建設工事における
発注機関に対する指導・要請事例集

厚生労働省労働基準局
建設安全対策室

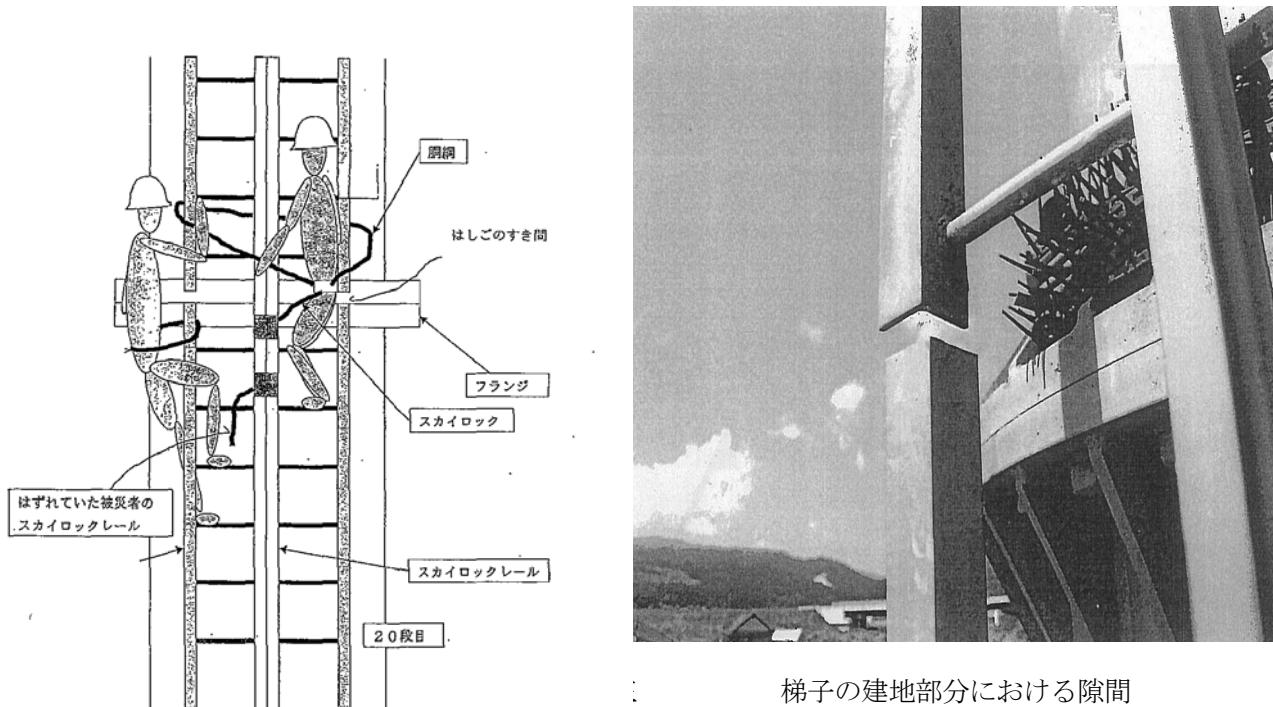
しばらくしてから、作業をしていた労働者 1 名が鉄塔梯子部分から地面へと墜落した。なお、鉄塔に設置された梯子の建地は、建設時にフランジ接合の障害とならないようにするため、あえて短く設計されており、各所に約 1.7 cm 程度の隙間が認められており、被災者が使用していた胴綱（直径約 1.85 cm）は、この梯子建地の継ぎ目部分の隙間から外れたものと推測される。墜落した被災者は骨盤骨折等により死亡した。

胴綱を含む安全帯を取り付ける箇所の状況を確認しておらず、かつ、高所作業中にスカイロックを外していたこと。

本件については、事業者の法令違反は認められなかったが、高所作業時における安全帯の 2 本掛けや、スカイロック使用上の注意点等について再発防止の指導を行った。また、墜落の原因として、鉄塔に設置される梯子の建地部分に、約 1.7 cm の隙間の存在が認められたため、発注者であり鉄塔の管理者である H 株式会社の代表者に対して、建地を連結する等の胴綱の外れ止め防止措置を講じるよう、次のとおり要請を行った。

このため、再発防止の観点からははしご道における継ぎ目の隙間については、はしご道の建地を連結させるなどの労働者の胴綱が外れることのないような措置（以下「胴綱の外れ止め防止措置」という。）を講ずるとともに、併せて、同種の鉄柱に設置されたはしご道についても同様の隙間がある場合には、胴綱の外れ止め防止措置を講じていただくよう要請する。

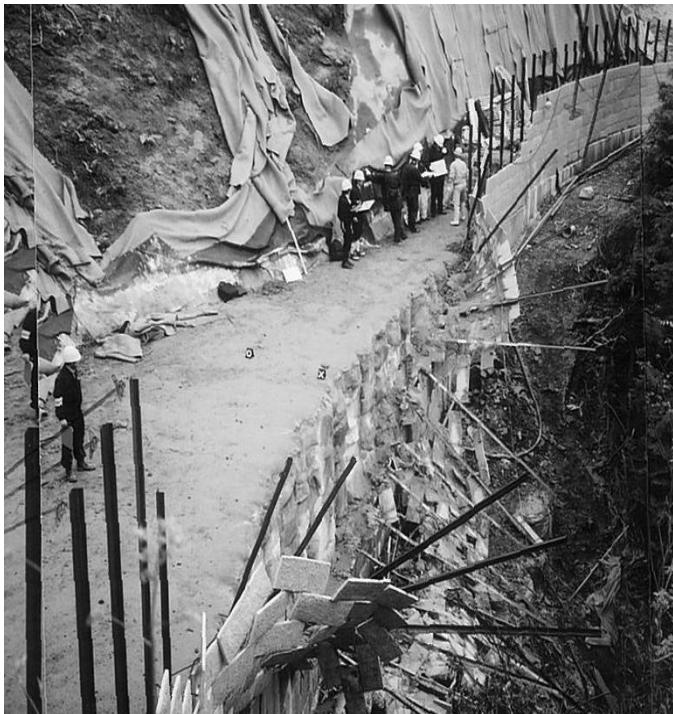
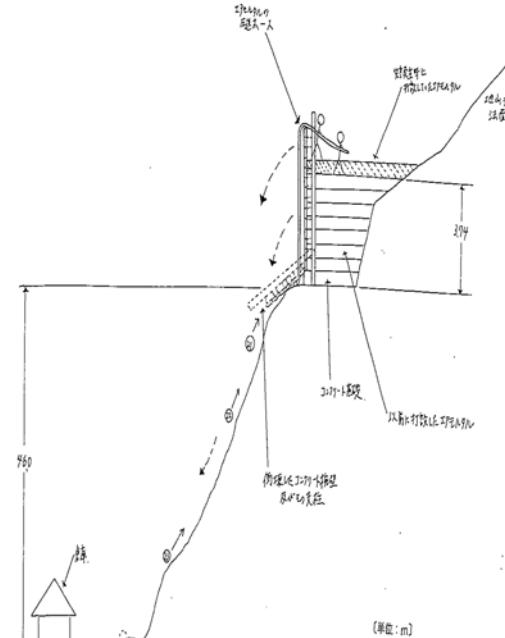
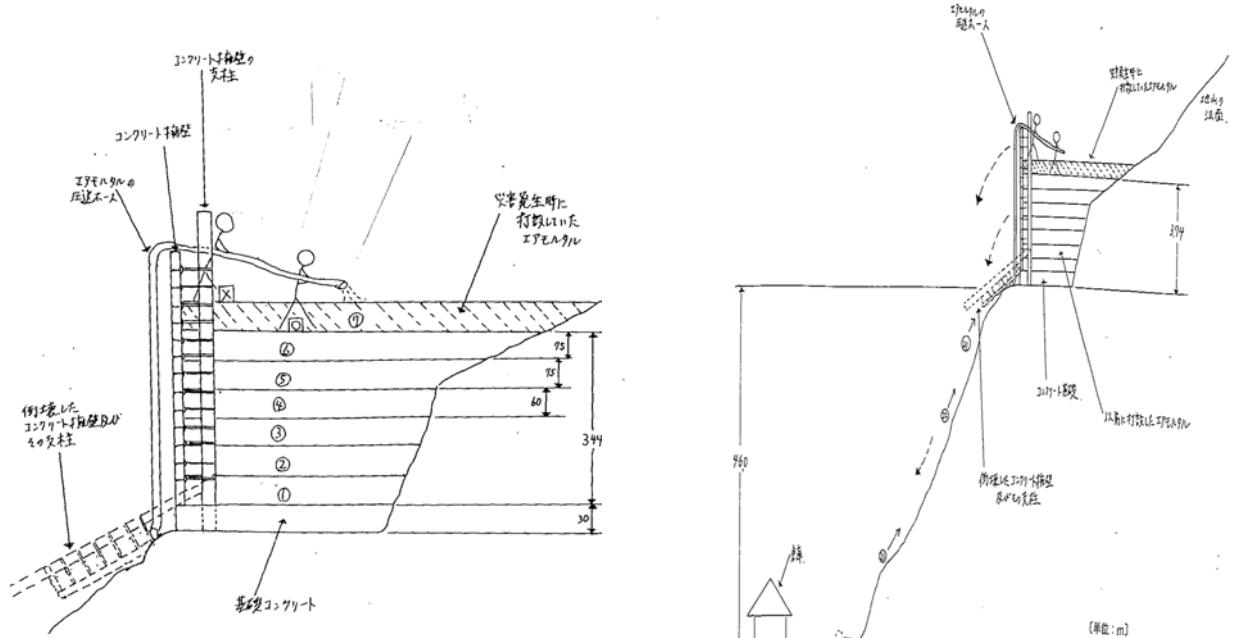
- ア) 型わくとなる擁壁を支えていた支柱が根本付近から折れ曲がり擁壁が倒壊したこと。特に支柱のアングル材が折れ曲がっていたが、その要因としては、鉄筋等に作業員の体重や打設用のホースが掛けられたことで、想定外の外力が支柱にかかることや、悪天候が続いていたことによるエアモルタルの固化不足等があげられる。
- イ) 擁壁組立時やエアモルタル打設時の作業方法が明確化されておらず、現場作業員の目視や判断によって行われていたこと。
- ウ) 事前の擁壁の強度計算において、施工方法によって生じる外力（作業員の体重等）や支柱支持部に生じる応力集中についての検討がされていなかったこと。

泡混合軽量土を用いた軽量盛土工法の設計・施工指針」※に基づいた強度検討だけでなく、実際の施工方法により生ずる外力の影響等を考慮した作業計画（従事労働者の作業方法等を踏まえたもの）を樹立する必要があった。また、発注者においては、地質等の事前調査不足のため、当初発注の通常盛土による施工からの変更が余儀なくされ、結果的には、一部の専門工事業者しか前記指針を理解していない状況での施工となつたものであり、特殊工法から生ずる危険性を考慮し、工法変更に当たっては、安全管理や品質管理のための条件を付した上で実行することが求められるものと判断された。

気泡混合軽量土の打設作業に関し、下記の施工条件を明示するとともに、必要な指導を実施すること。

- ①コンポジット擁壁に係る型枠支柱鋼材の形状及び強度
- ②1層の打設厚さ（各層毎の上限値）
- ③次層打設前における既打設層の初期強度（下限値）
- ④湿潤密度（生比重）
- ⑤空気量
- ⑥フロー値
- ⑦圧縮強度

イ) 気泡混合軽量土の品質管理のため行われる上記(3)から(7)の試験等の実施時期及び回数の設定

ウ) 打設作業を中止すべき基準の設定（気候条件や上記1(3)から(7)の試験結果等）

エ) 作業員や設備等の自重が支柱の強度や擁壁・支柱付近の気泡混合軽量土の固化に及ぼす影響

オ) 支柱に想定外の荷重をかけないための施工方法（1層毎の打設厚さ、作業員の配置方法など）
